改善箇所説明図（フィルターネック）

改善箇所説明図（フィルターキャップ）

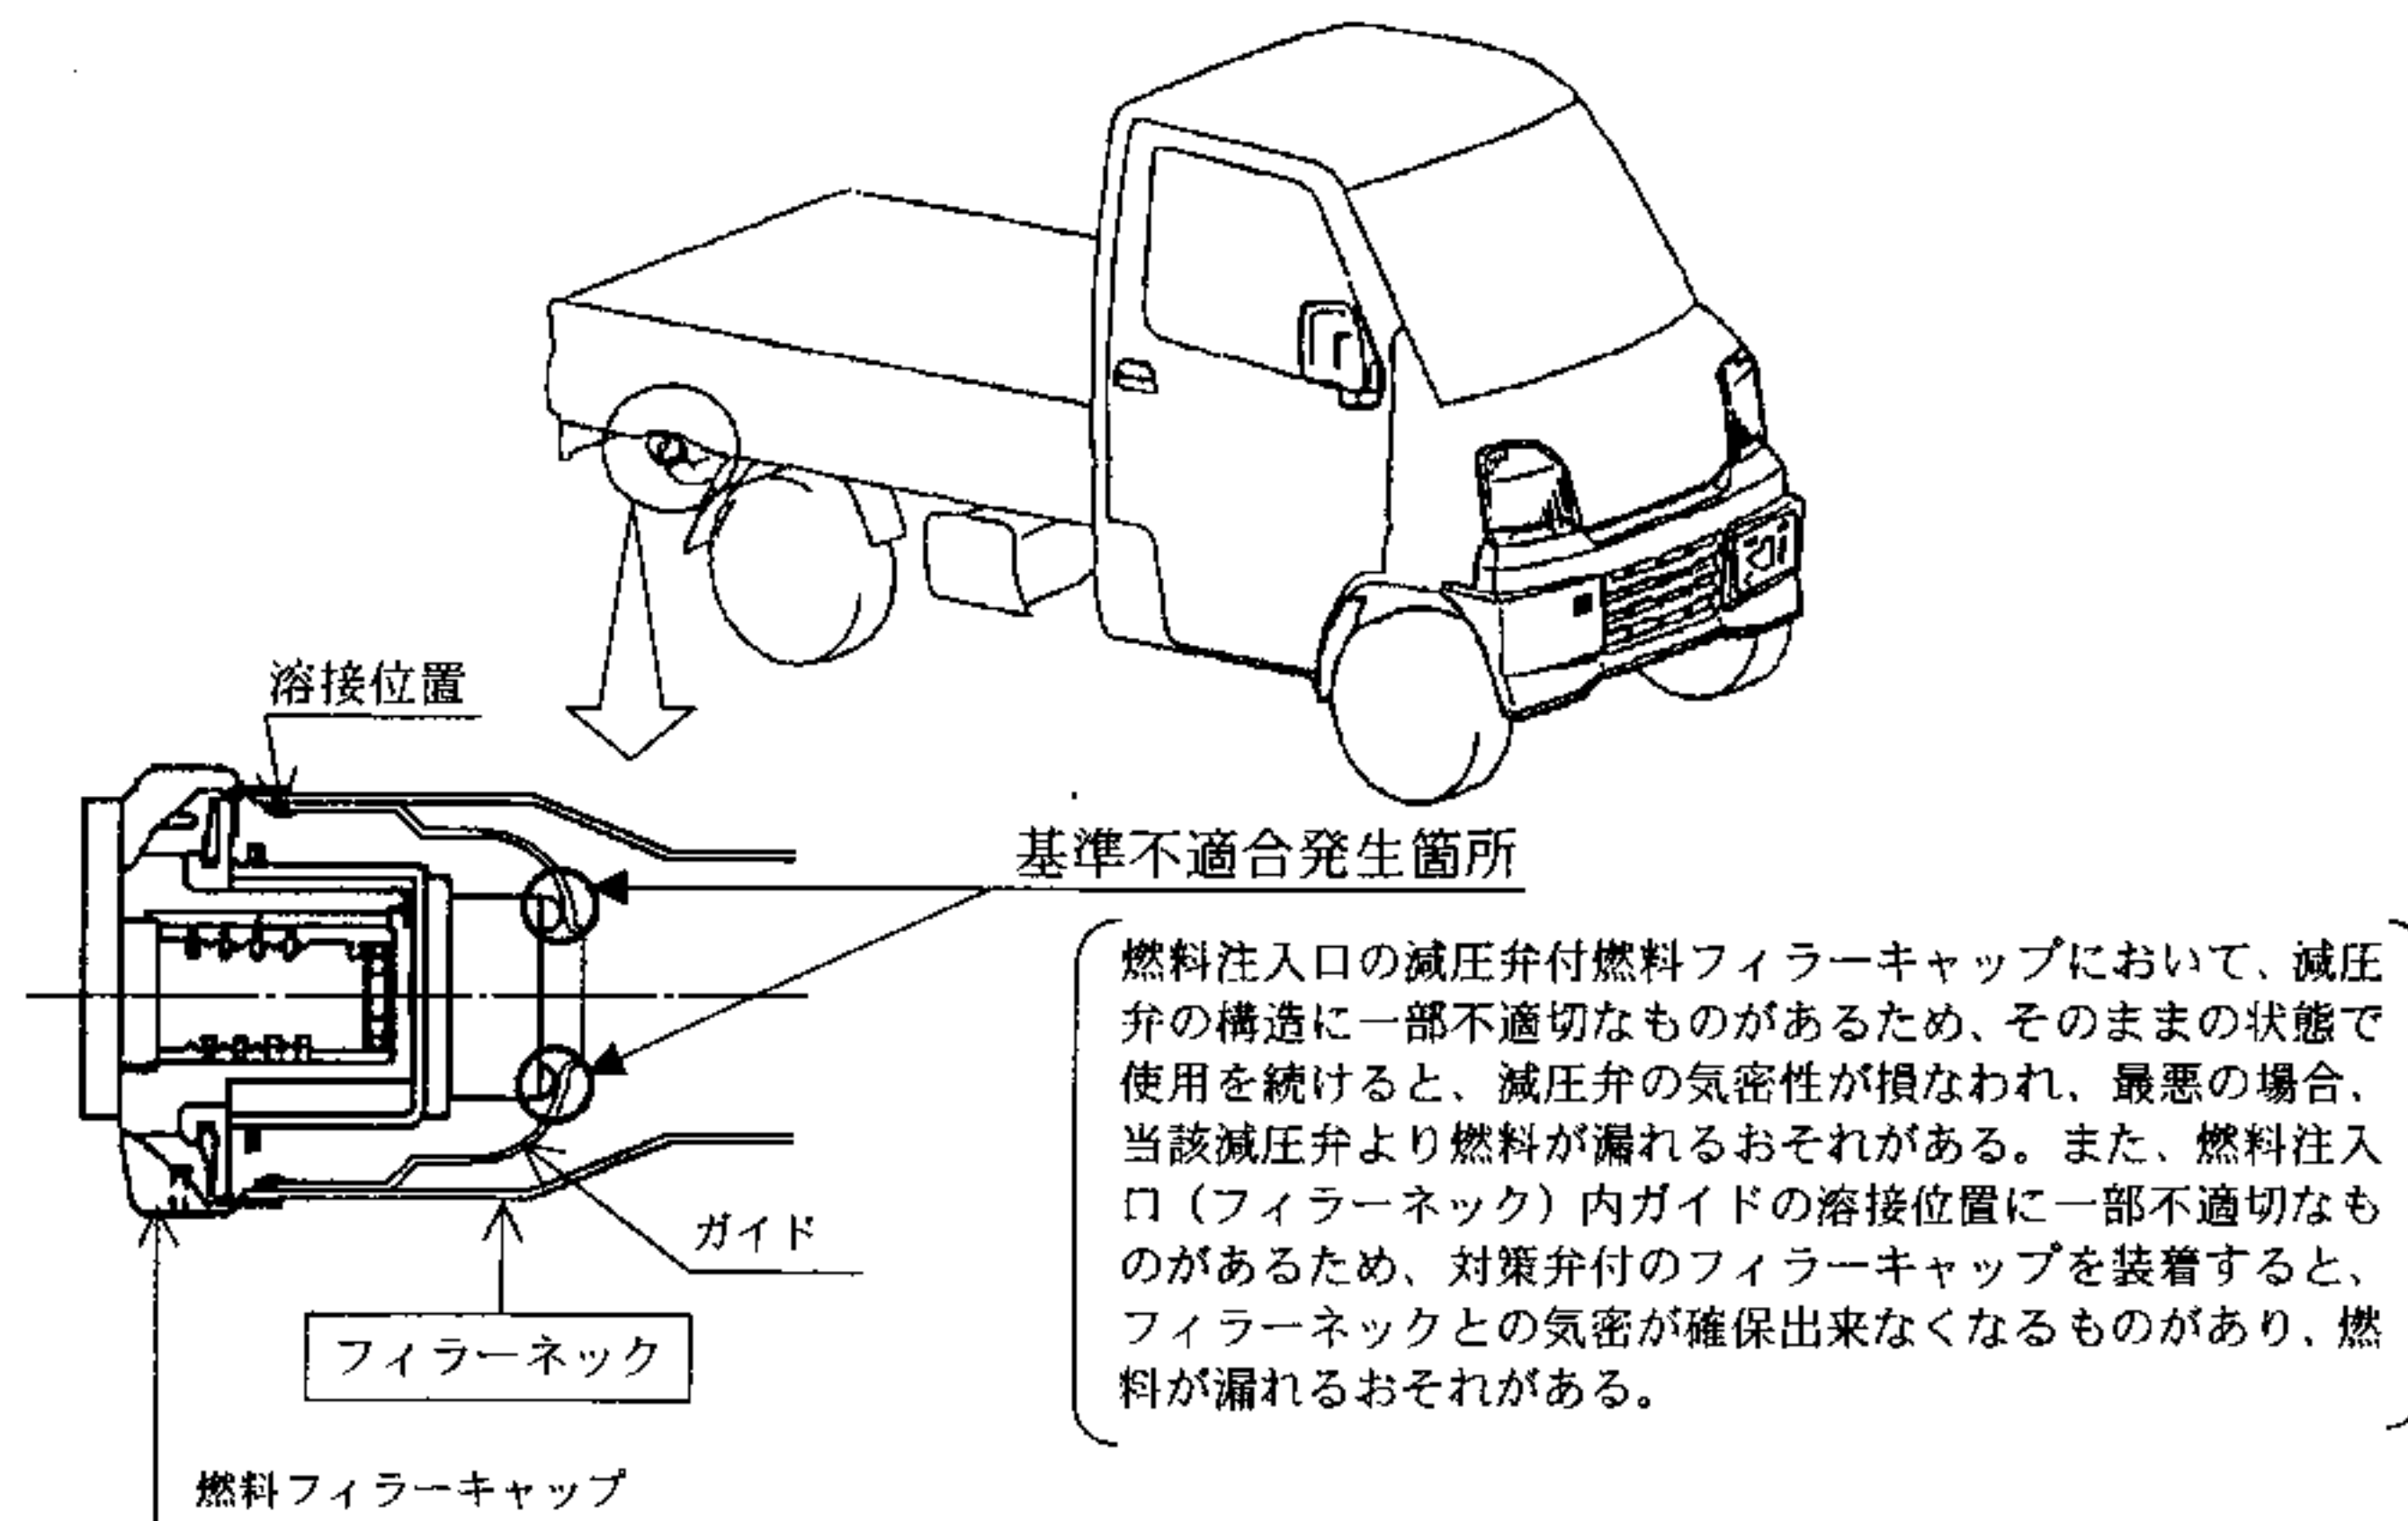
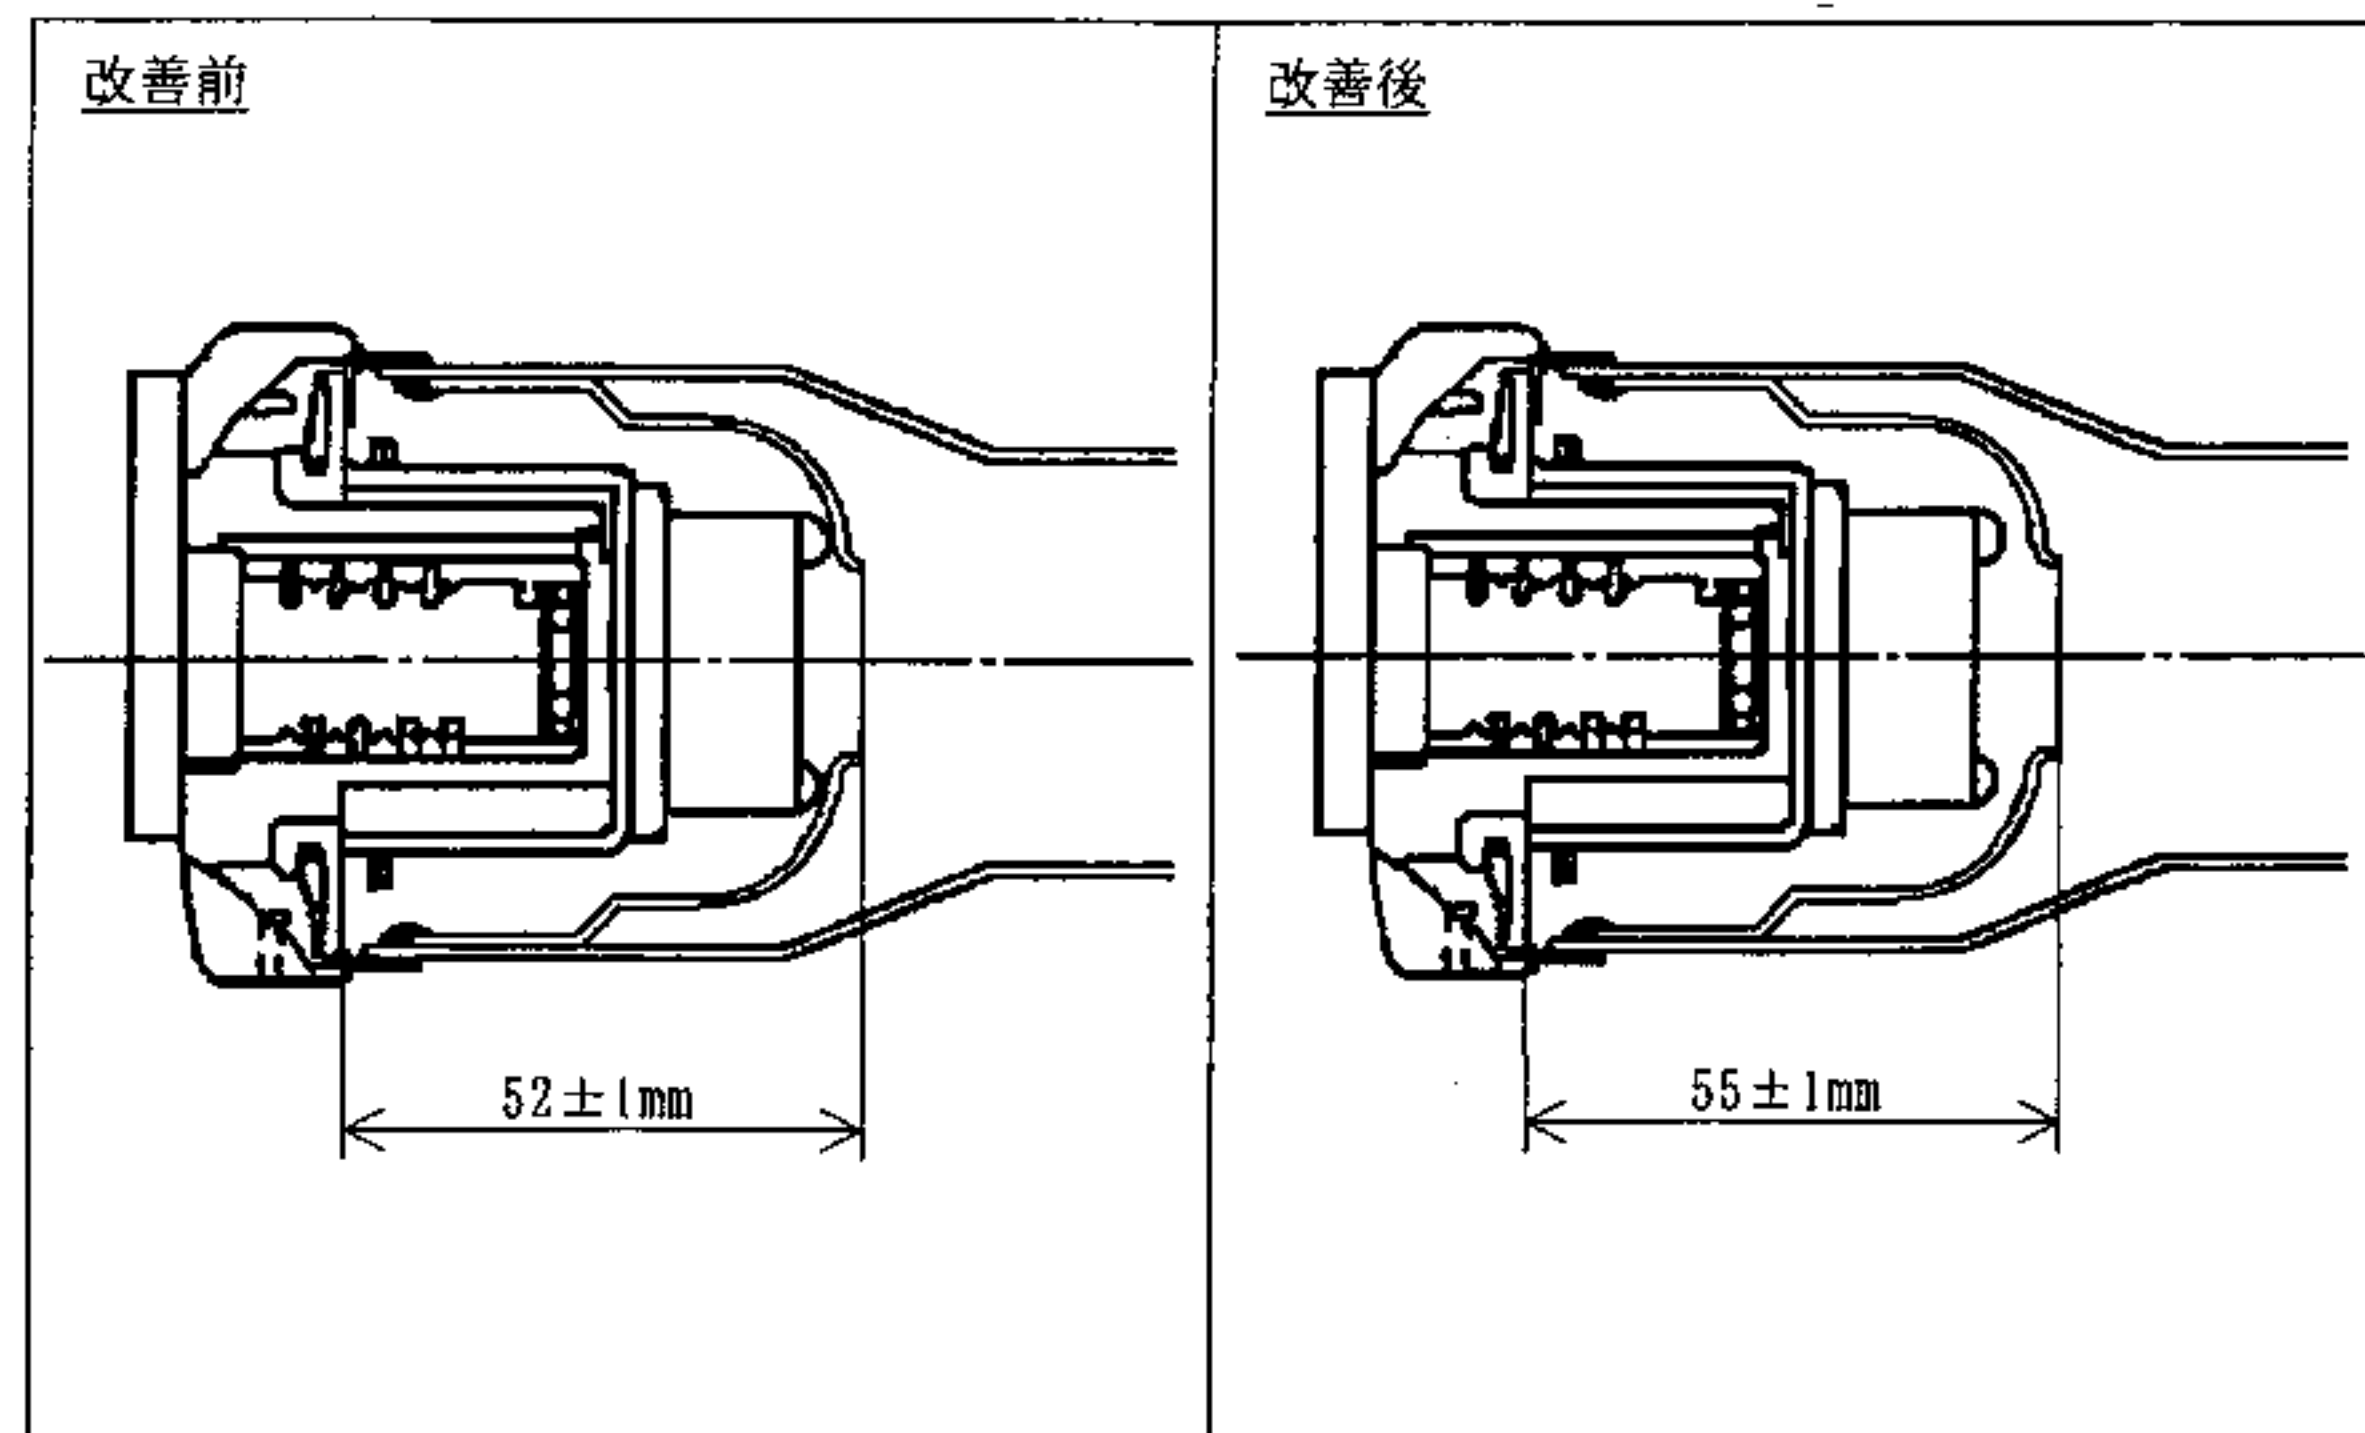
注：□は交換部品を示す。

全車両、減圧弁を点検し、対策弁付のフィルターキャップに交換されていないものについてはフィルターキャップを対策品に交換する。また、燃料注入口内ガイドの位置を点検し、当該位置が不適切なものは、フィルターネックを対策品に交換する。
